MEMORANDO
DSH- 872 - 2022

Asunto: Comentarios al EsIA del Proyecto “COSTA NOME”.

INFORME TÉCNICO No. DSH-109 -2022**REVISIÓN DEL EsIA DEL PROYECTO DENOMINADO
“COSTA NOMÉ”****DATOS GENERALES**

COSTA NOME

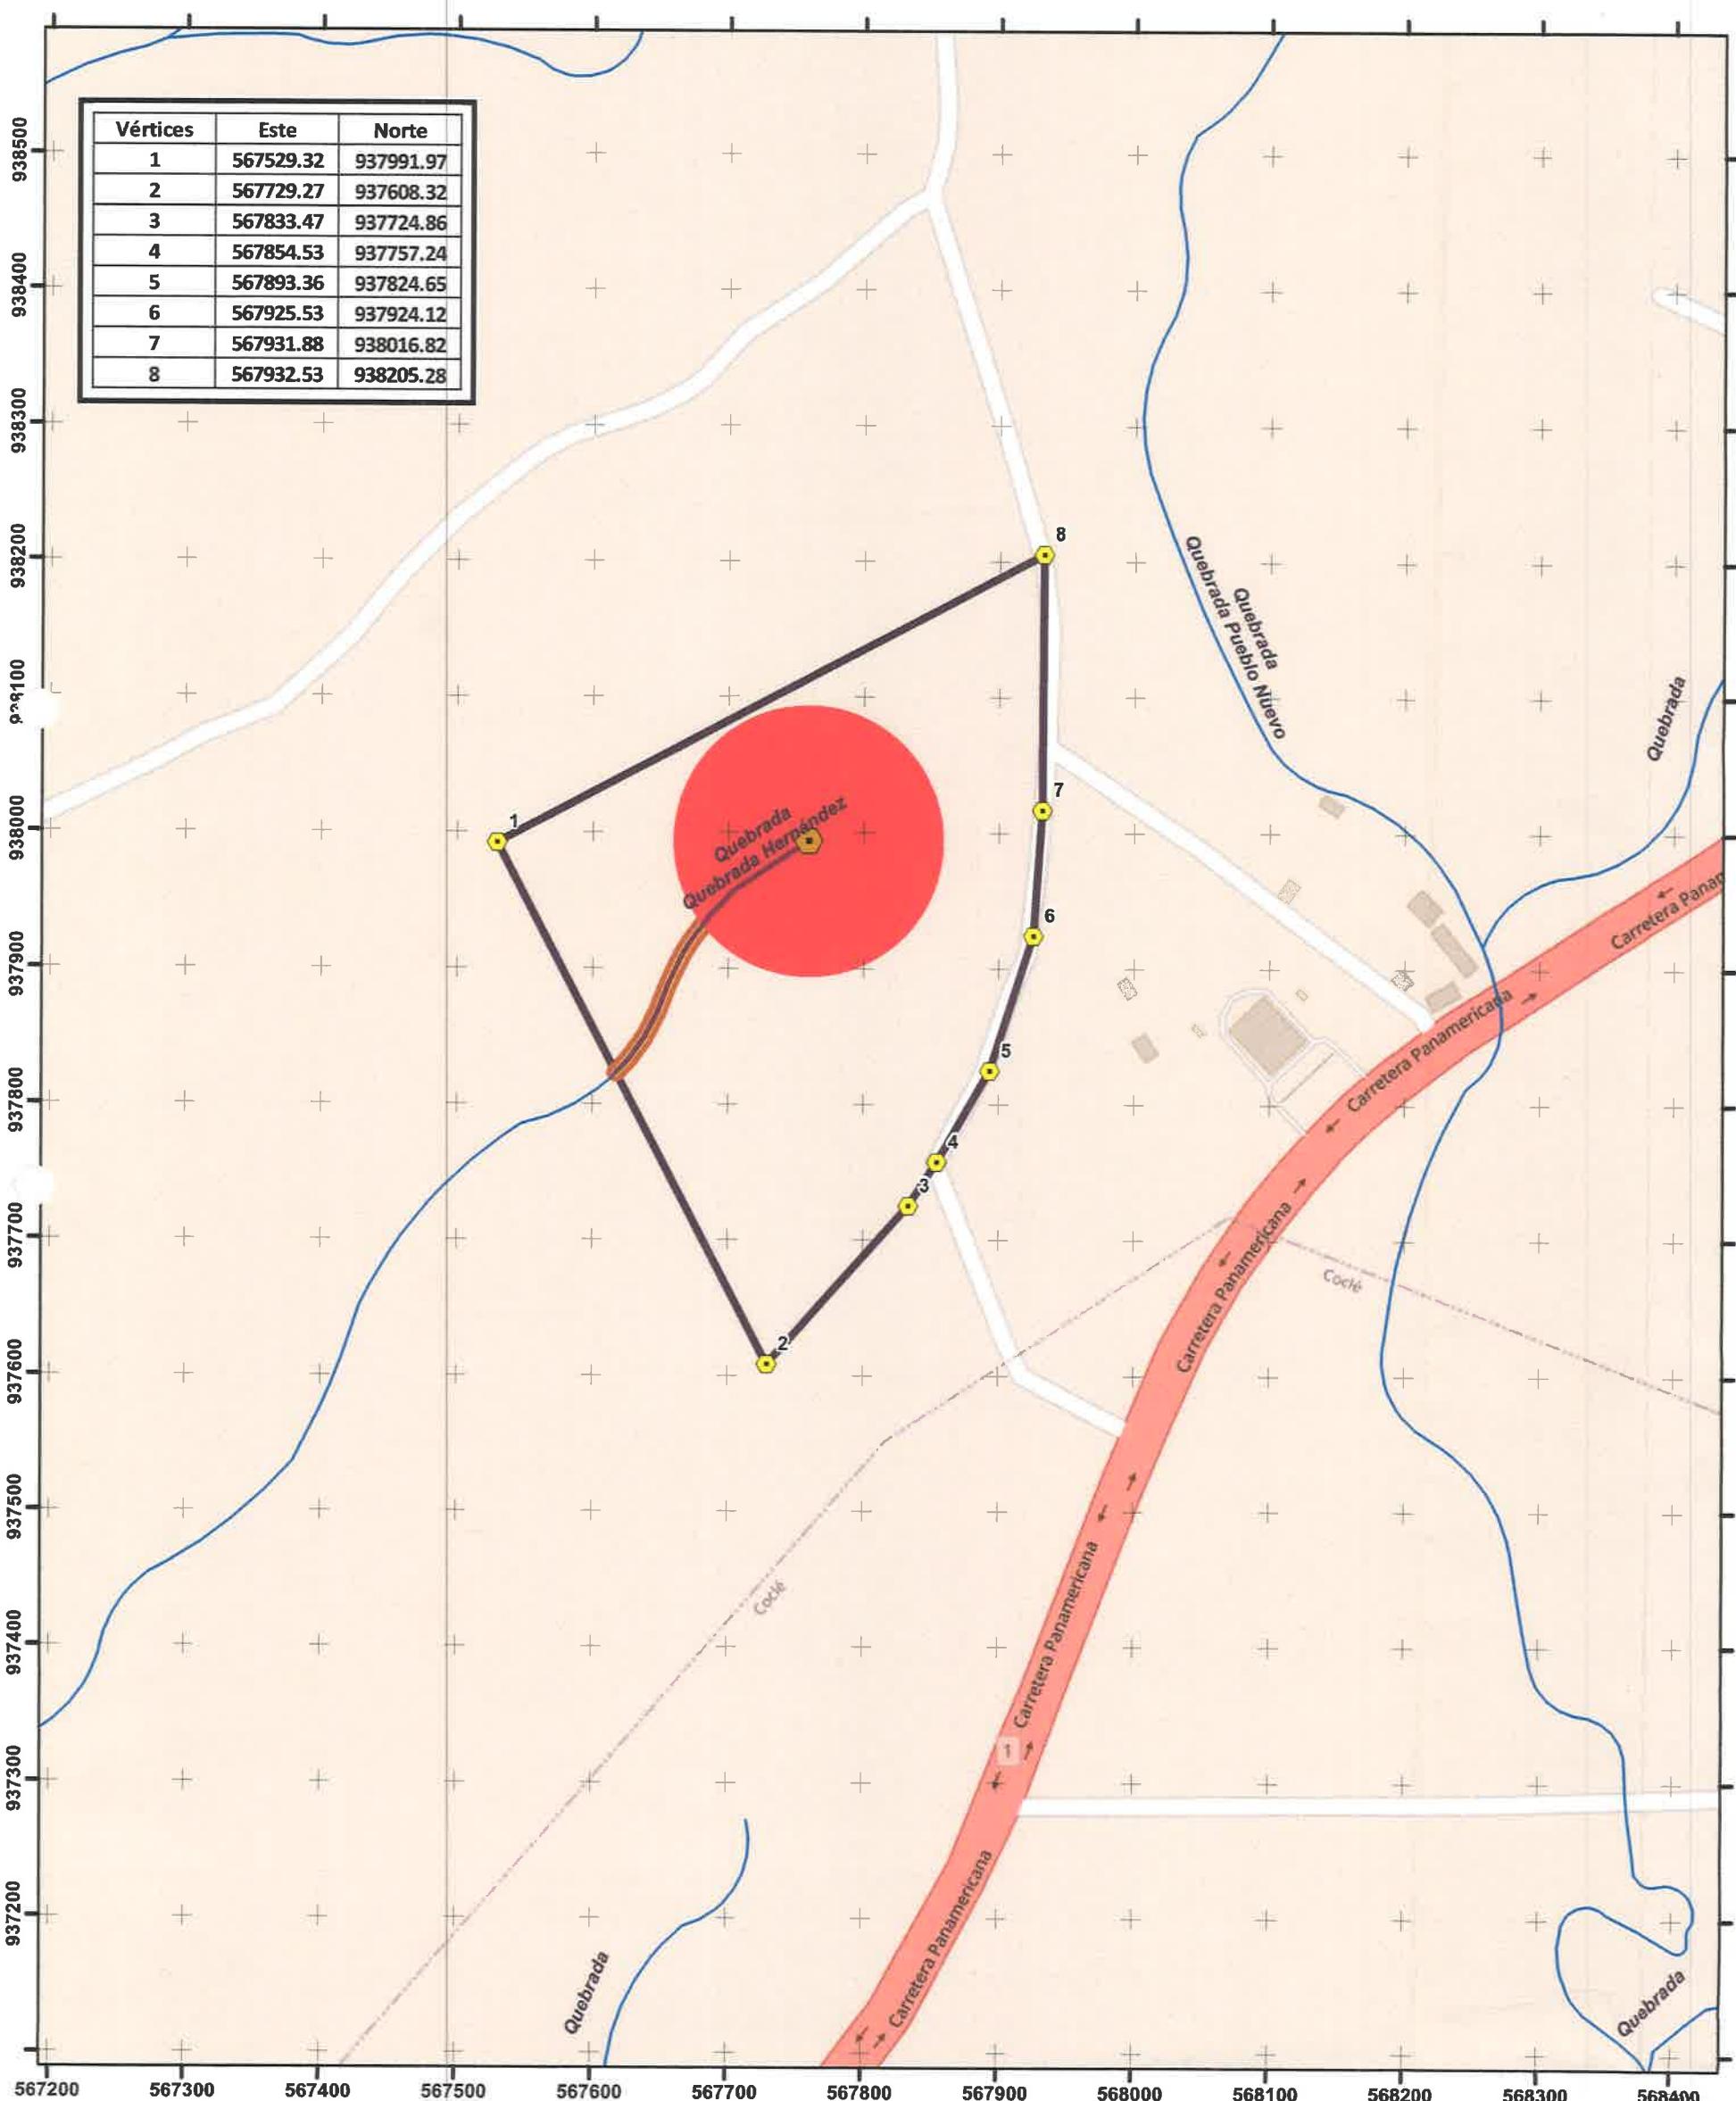
Para determinar la servidumbre hídrica y el bosque de protección, utilizar el ancho del cauce de la Quebrada Hernández, presentado en la modelación hidráulica que toma en cuenta el caudal máximo promedio para un periodo de retorno de 1 en 50 años de: 66.26 m³/s.
